关于批准发布GB 24315-2009《校车标识》国家标准第1号修改单的公告

国家标准《校车标识》(GB24315-2009)

第 1 号修改单

图 5 校车标牌尺寸

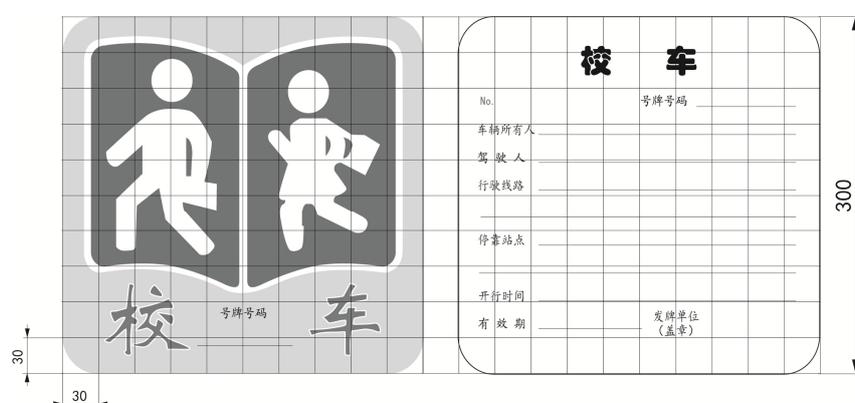
四、第 5.2.2.1 条修改为：校车前风窗玻璃右下角放置的校车标牌外廓尺寸为 300mm×300mm，其他尺寸见图 5。校车标牌正面中文字符“校车”字

体为方正魏碑简体，字高为 60mm，白边宽为 1mm，中文字符“号牌号码”为楷体，字高为 10mm。校车标牌背面英文字符“No.”为 10mm 楷体，中文字符“校车”字体为华文琥珀，字高为 25mm，“号牌号码”、“车辆所有人”、“驾驶人”、“行驶线路”、“停靠站点”、“开行时间”、“有效期”和“发证单位（盖章）”等中文字符字体为楷体，字高为 10mm。放置式样见附录 A 的前视图。
